## Protocolo 13.040/2022

Ofício 0013/22 – CTR 040.2022

Ref.: Contrato Nº 040/2022

**Assunto:** Itens não previstos em contrato a serem aditivados

Figura 01– Extensão em paver realizada representada em projeto

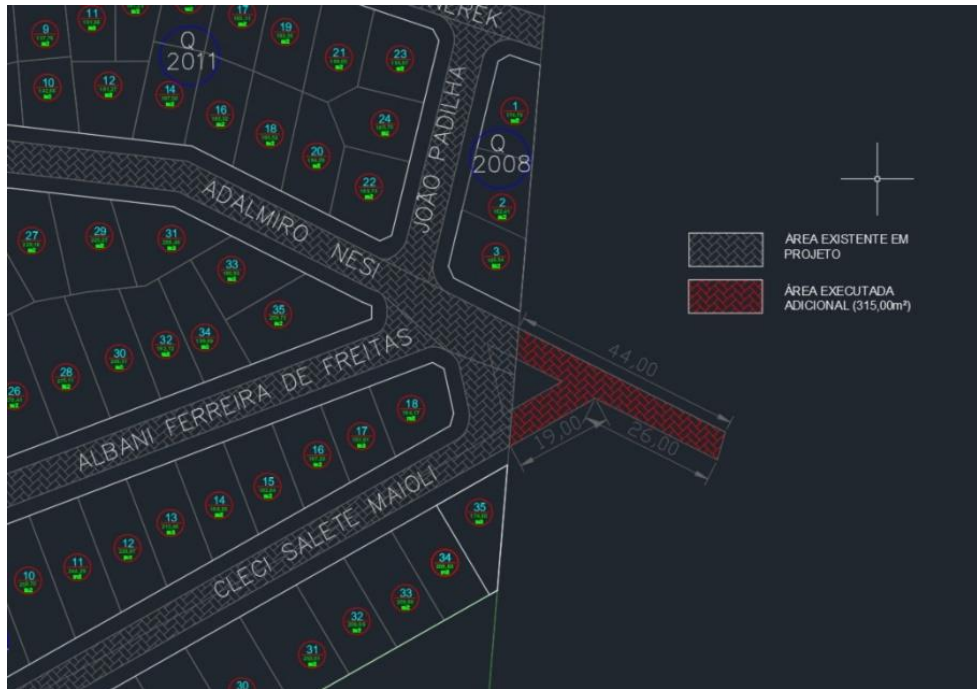
Tendo em vista que a obra se baseia na pavimentação em blocos intertravados, a qual consiste na utilização de peças pré-moldadas com algumas características específicas para esse tipo de instalação, foi necessária a extensão de 44 metros na Rua Adalmino Nesi e de 20 Metros na Rua Cleci Salete Maioli, totalizando uma extensão de 64 metros.

Dessa forma, optou-se por prolongar também a pavimentação oferecendo assim melhor estrutura para os novos moradores, visto que, a rede de drenagem já está finalizada e a rede de água legalizada pelo órgão responsável também. Abaixo seguem imagens do projeto de extensão bem como uma vista aérea do local citado.

Figura 13 – Projeto executado com modificação

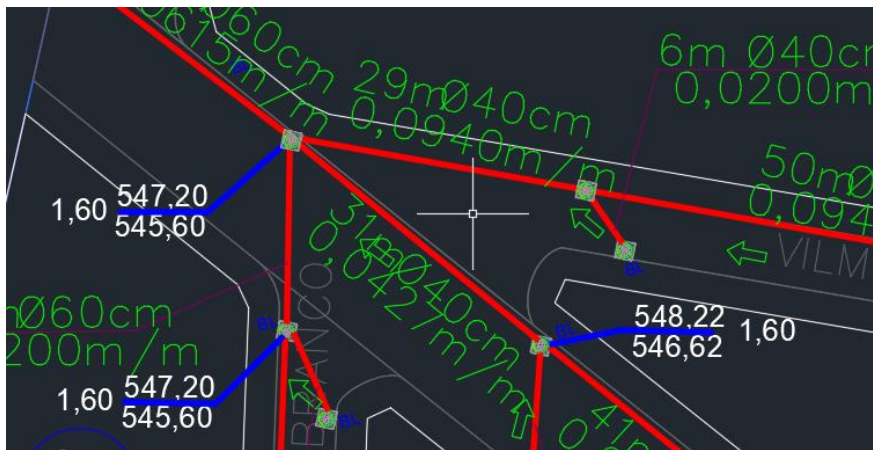
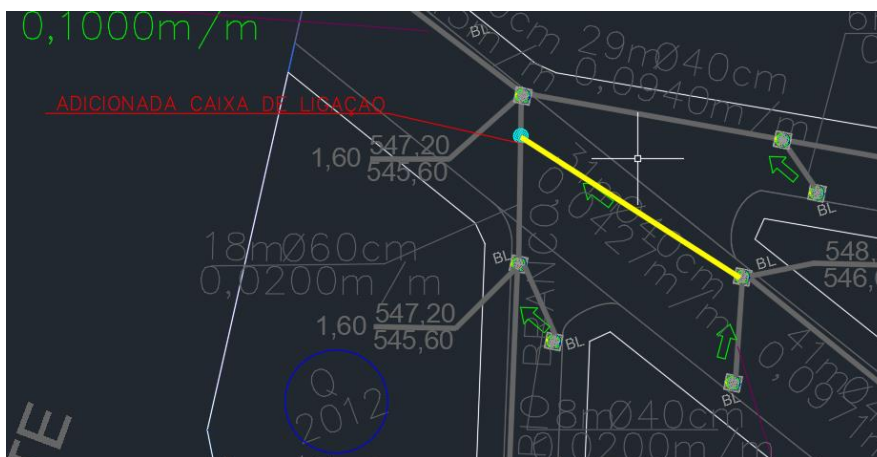
No final da Rua Octacílio Brito, foi necessária a implantação de uma caixa de ligação 60cm, pois conforme o projeto original não seria possível a execução, pois em uma única boca de lobo estavam interligadas 3 redes, dessa forma foi decidido juntamente com a prefeitura executar uma caixa de ligação única para receber a rede da Rua Octacílio e posteriormente então interligá-la na boca de lobo. Nas imagens abaixo mostra o projeto original e a forma com que foi executado, sendo necessária ser adicionado uma caixa de ligação que não consta em projeto.

Figura 14 – Projeto original e projeto com a travessia executada

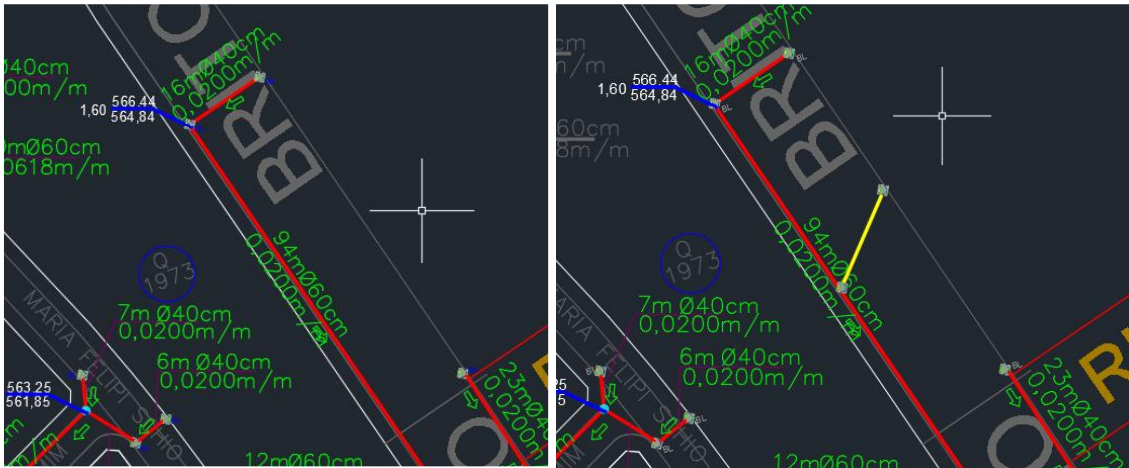
No início da Rua Octacílio Brito, foi necessária a implantação de uma travessia para a drenagem ficar mais eficiente, pois nesse ponto havia uma baixada que posteriormente acumularia água caso não fosse executada uma travessia. A travessia teve comprimento de 20 metros com tubulação de 40 centímetros e adição de duas novas bocas de lobo.

Figura 15 – Projeto original e projeto com a interligação executada

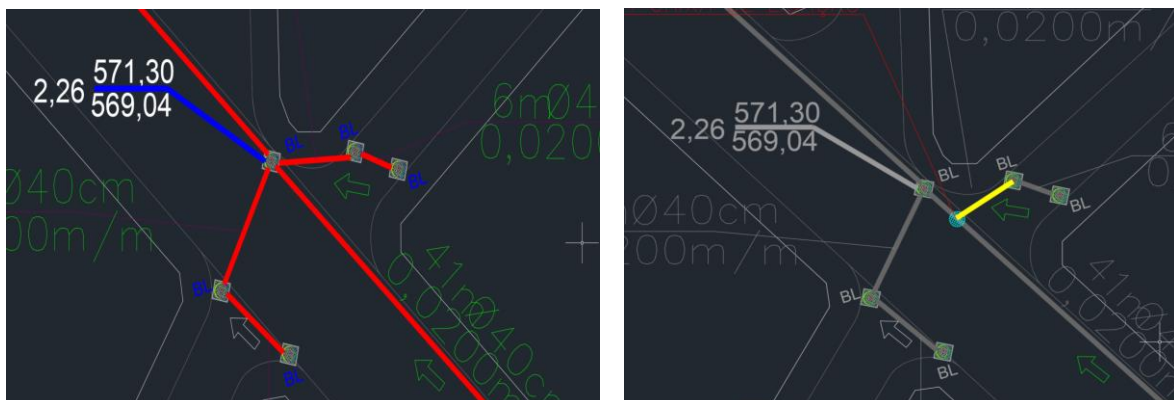
No trecho ilustrado, interligação entre Octacílio Brito e Adalmino Nesi, foi necessário a implementação de uma caixa de ligação pois o modelo anterior de drenagem acabava por entrar em conflito com a rede de água local, não sendo possível a execução da mesma e tendo a necessidade dessa realocação da tubulação e adição da caixa de ligação.

Figura 16 – Projeto original e projeto com as caixas implantadas

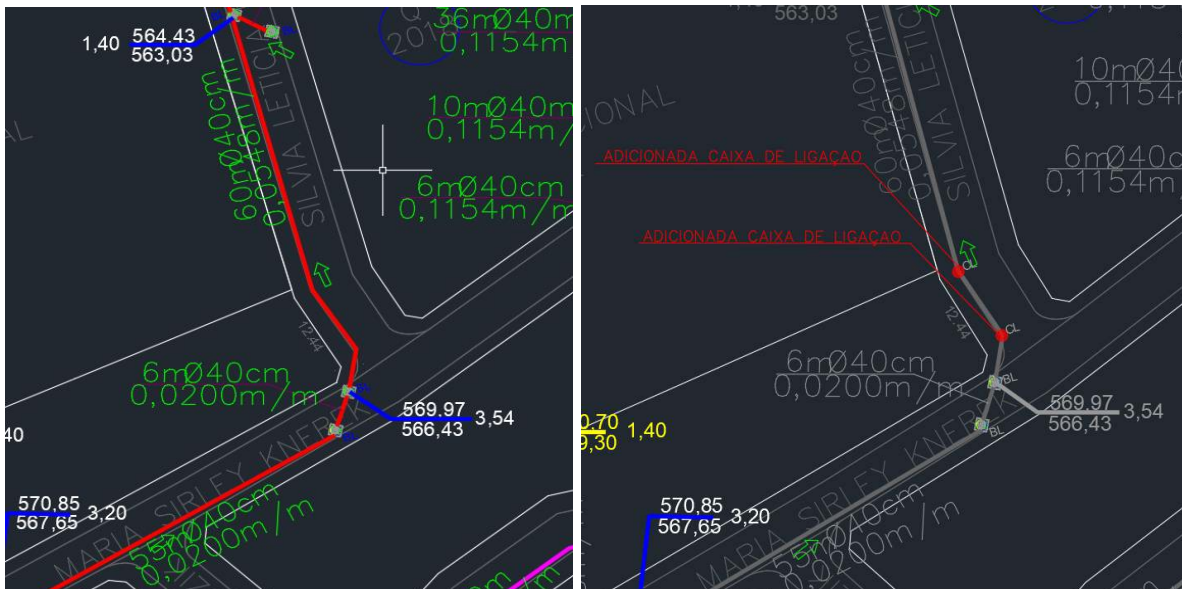
Nesta situação, por se tratar de uma vala de grande profundidade e com certa curvatura, foi optado pela a execução de duas caixas de ligação para que dessa forma os tubos localizados nas curvas não ficassem desencontrados.

Figura 17 – Projeto original e projeto com as caixas implantadas

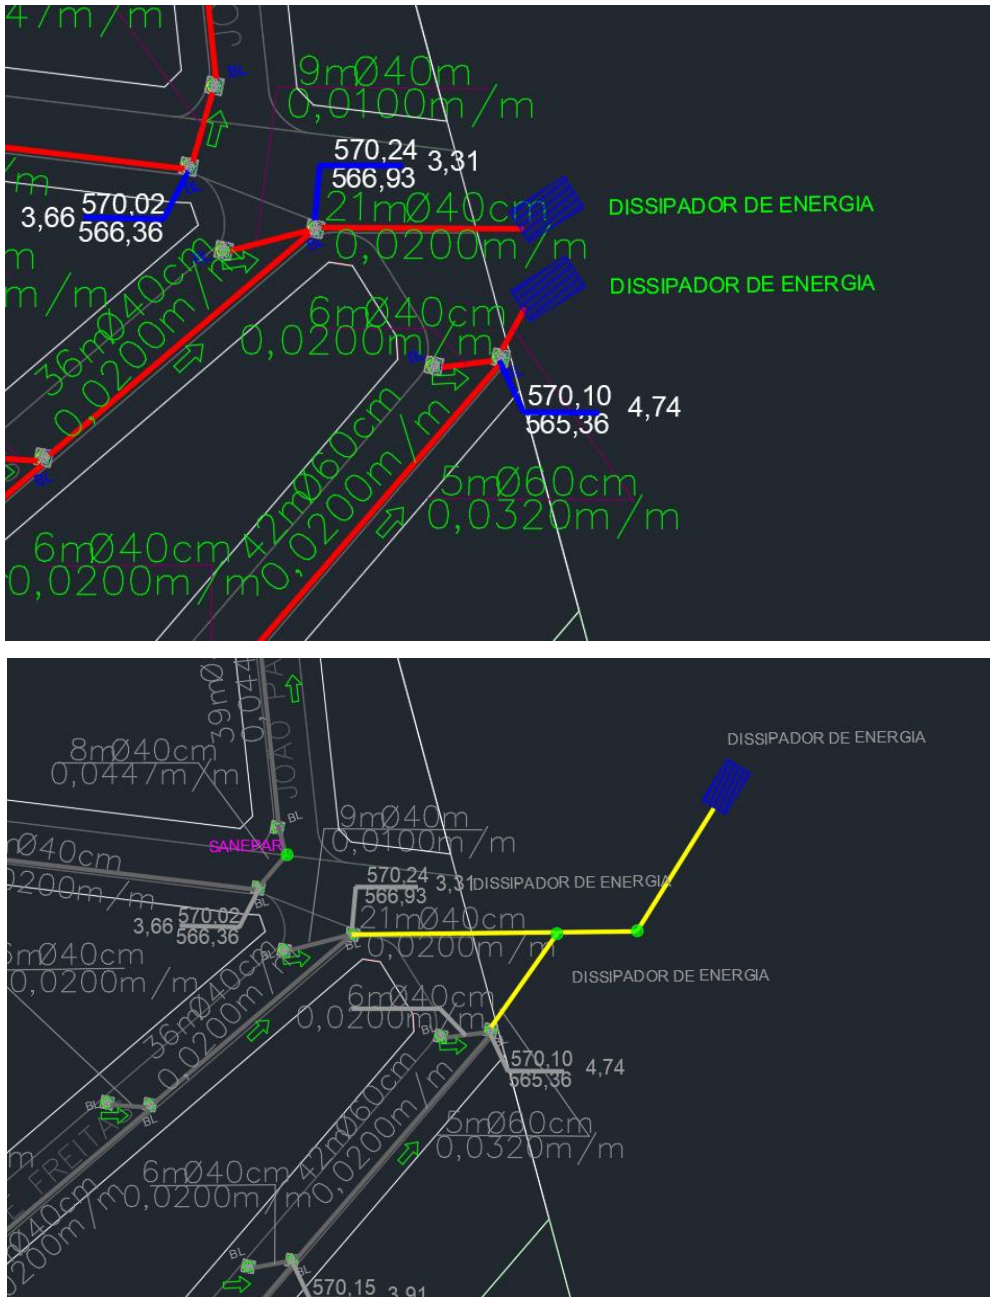
Esta situação que já foi citada anteriormente em outros ofícios, devido a existência de inúmeras residências na região onde se localizavam os dissipadores, foi optado para a execução de um prolongamento da tubulação, tal prolongamento acabou gerando a necessidade da implantação de duas caixas de ligação, ilustrada em verde na figura 17.

Figura 18 – Projeto original e projeto com as caixas implantadas

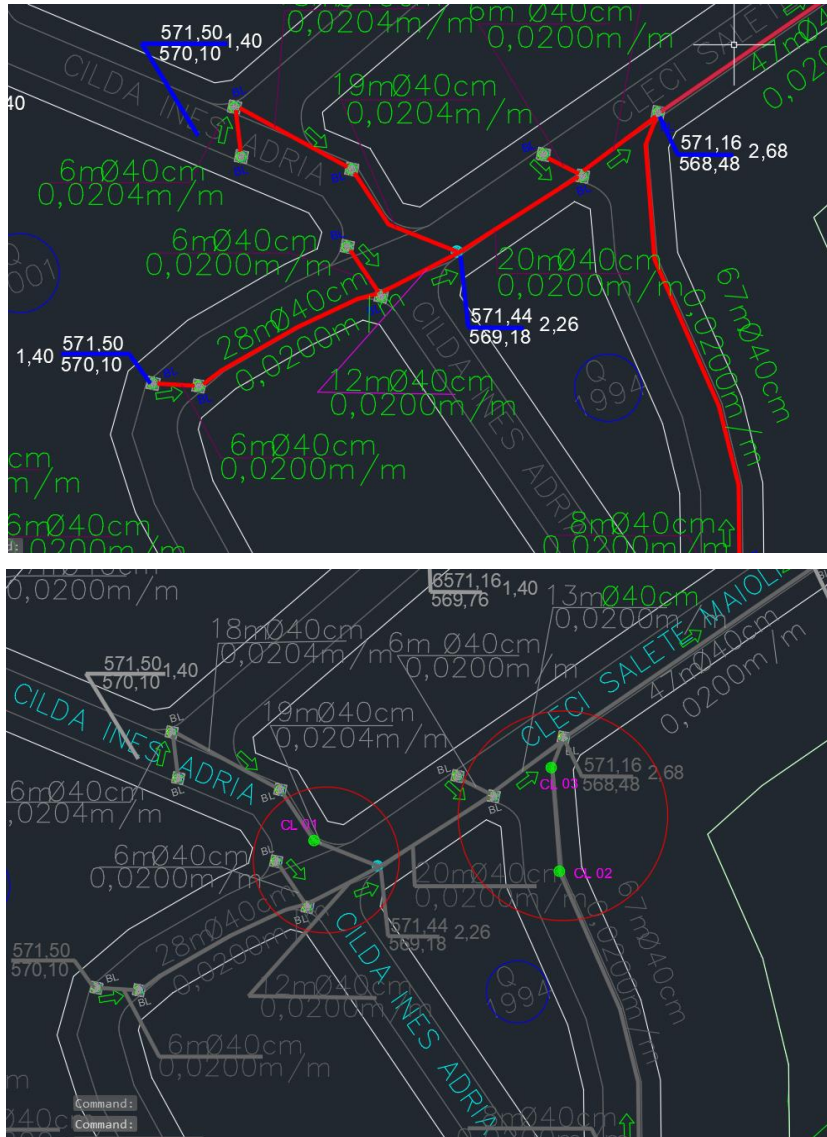
Na figura 18, podemos observar duas situações, a primeira delas é a adição da Caixa de ligação 01, onde foi feita uma tentativa de abrir a vala sem a execução da curva ilustrada no projeto original, porém, como em vários outros trechos, foi encontrado a rede de água local da sanepar, sendo necessário a execução da CL 01. A mesma situação se encaixa para a CL 02 e CL 03, que também foi optado pela execução de duas caixas de ligação nos trechos de curva, para o que o projeto não invadisse a área de calçada, podendo futuramente entrar em discordância com alguém rede coletora de esgoto e outras situações.

Figura 21 – Projeto original, projeto modificado e projeto sanepar

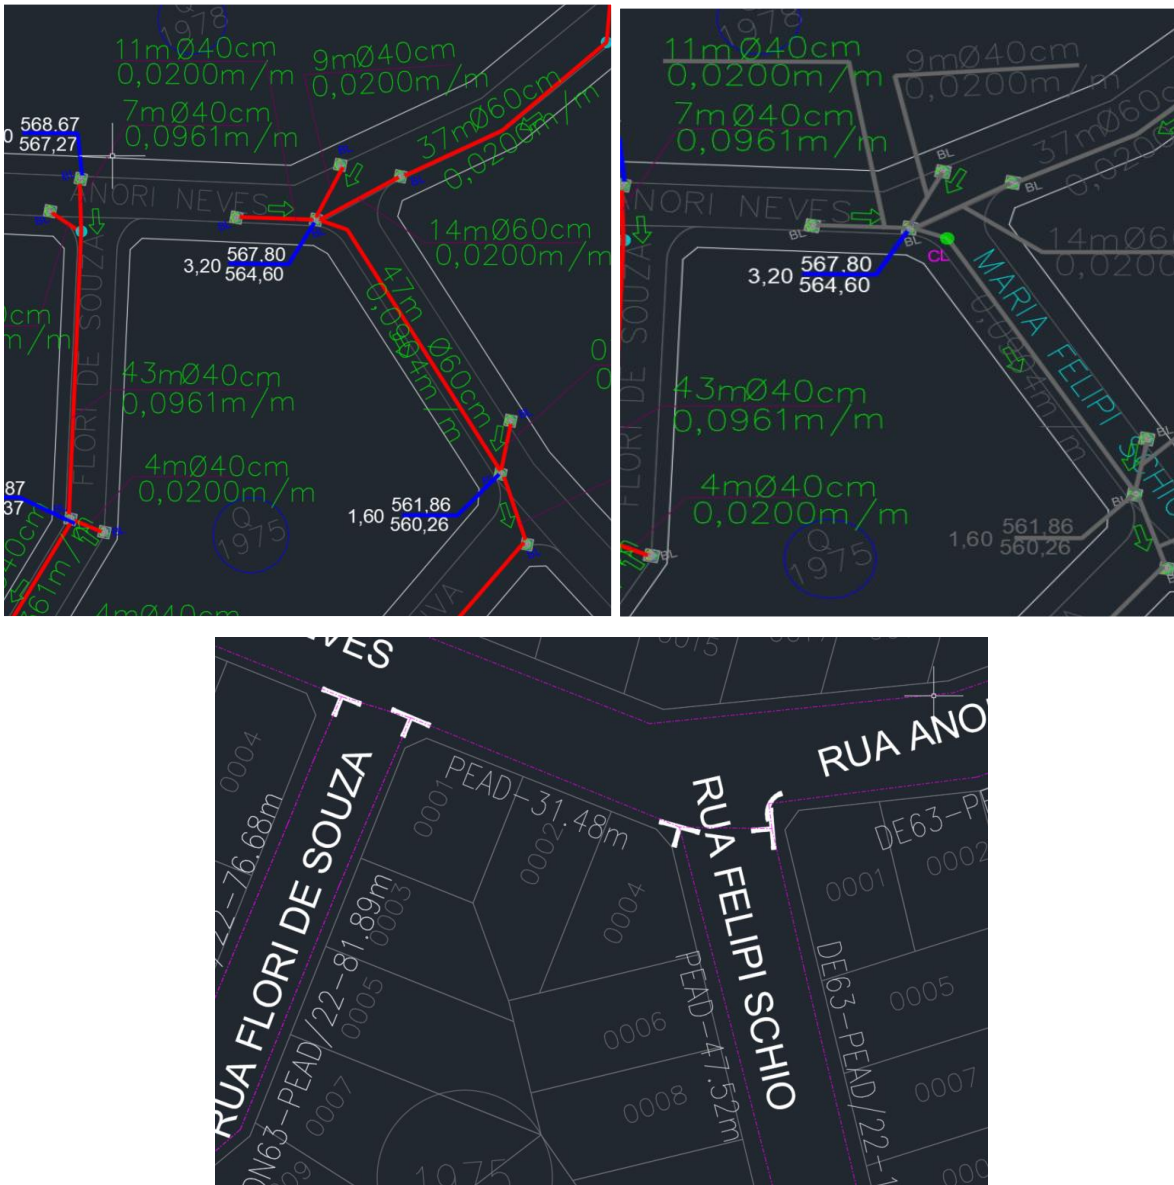
Neste trecho houve a tentativa de puxar uma vala ligando diretamente a boca de lobo com a caixa de ligação, porém na calçada existia a rede de água local, sendo novamente necessário a implantação de uma caixa de ligação para efetuar o desvio e a curvatura conforme o projeto.

Figura 22 – Projeto original, projeto modificado e projeto sanepar

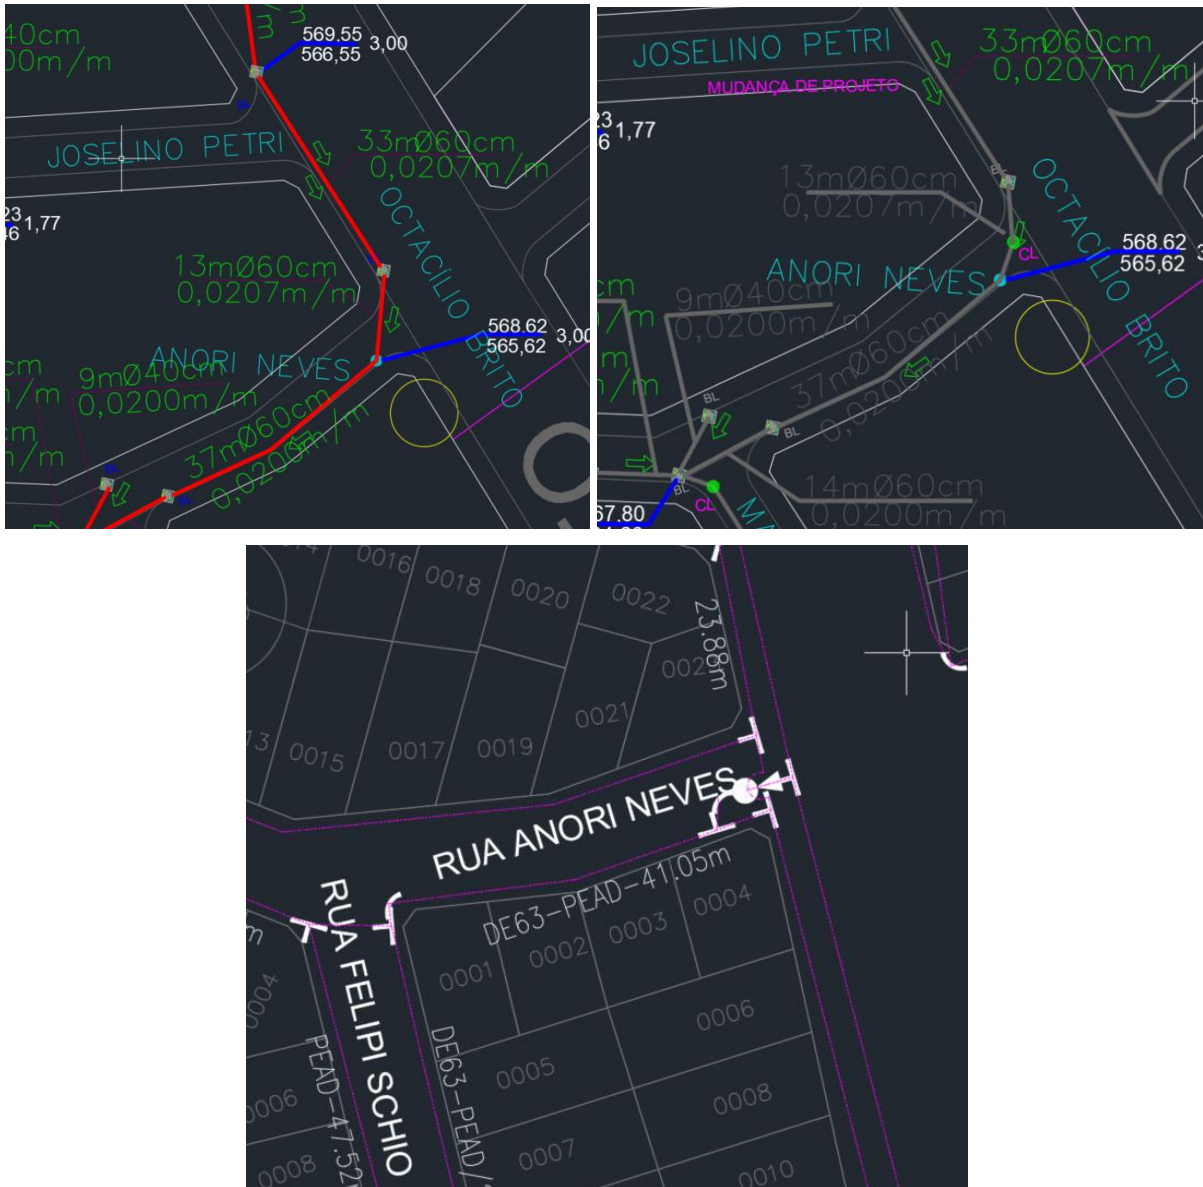
Nesta ocasião, durante a abertura da vala de drenagem, encontramos a rede principal de abastecimento de água do bairro, gerando a necessidade de uma nova caixa de ligação para que a rede fosse desviada. Foram feitas várias tentativas de passar a tubulação sem o acréscimo da CL, juntamente com a *Sanewal*, porém sem sucesso.

Figura 24 – Projeto original e projeto modificado

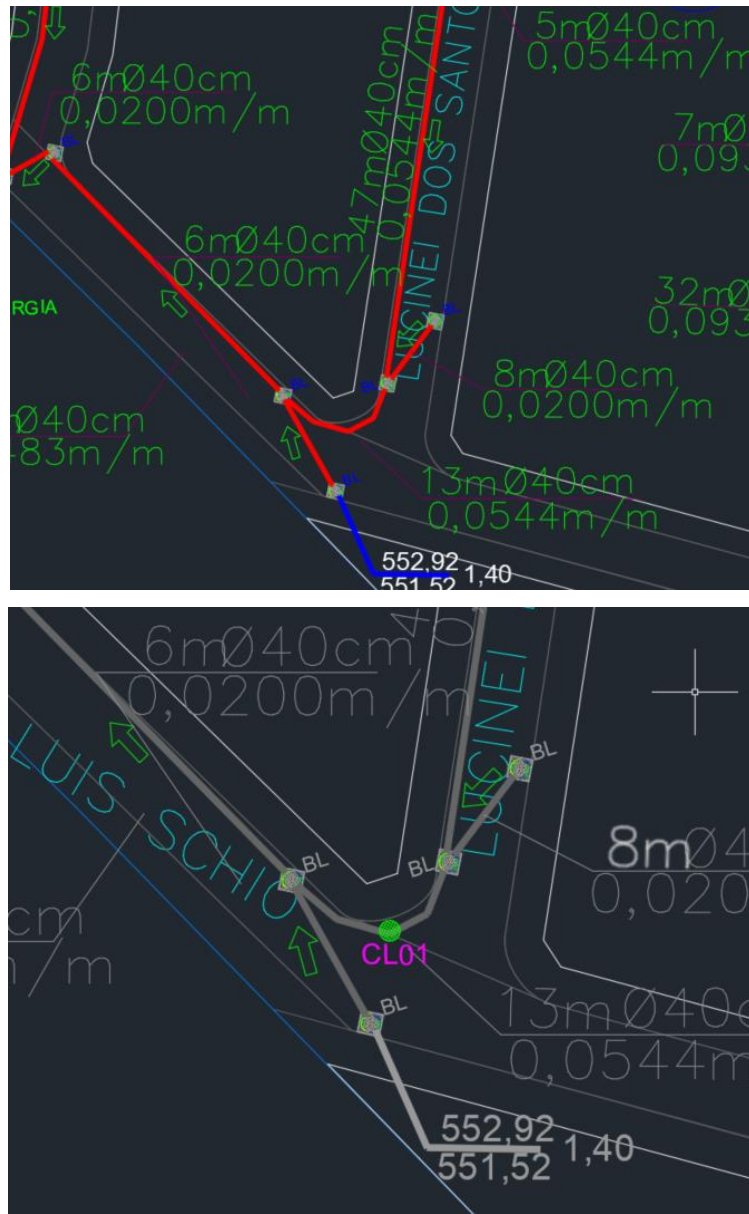
Neste trecho houve a tentativa de puxar uma vala ligando diretamente a boca de lobo com a caixa de ligação, porém na calçada existia a rede de água local, sendo novamente necessário a implantação de uma caixa de ligação para efetuar o desvio e a curvatura conforme o projeto.

Figura 25 – Projeto original e projeto modificado

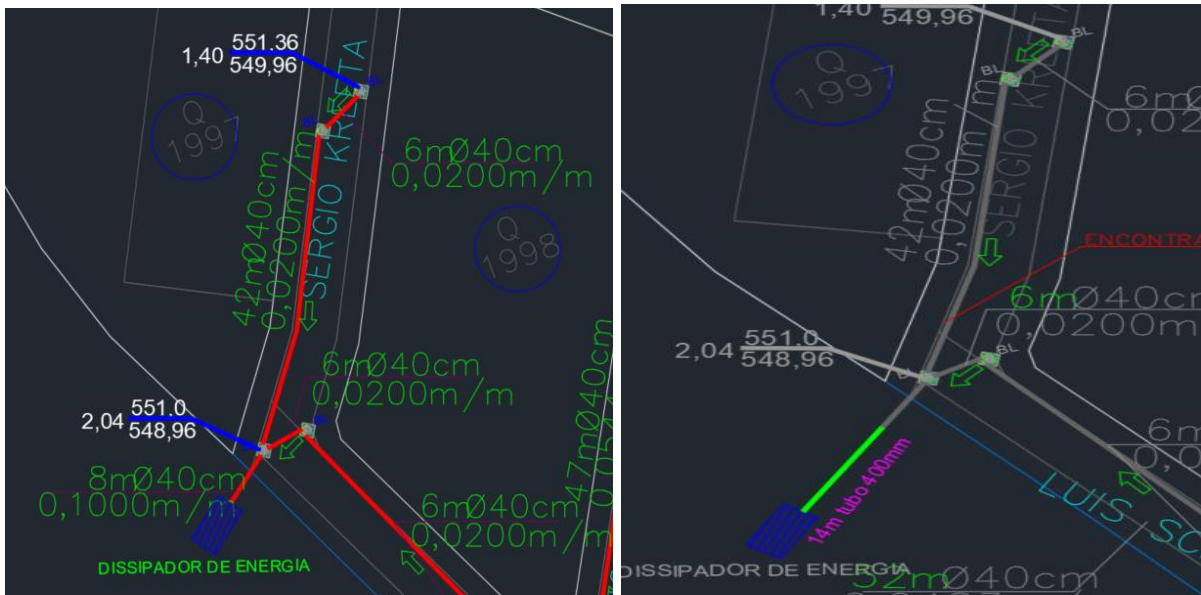
Na figura 25, podemos observar um prolongamento da vala e da tubulação em 14m, devido a existência no local de residências exatamente em cima do local previsto para o dissipador, também foi encontrado material de segunda categoria, como pode ser visto nas fotos anexas ao relatório.
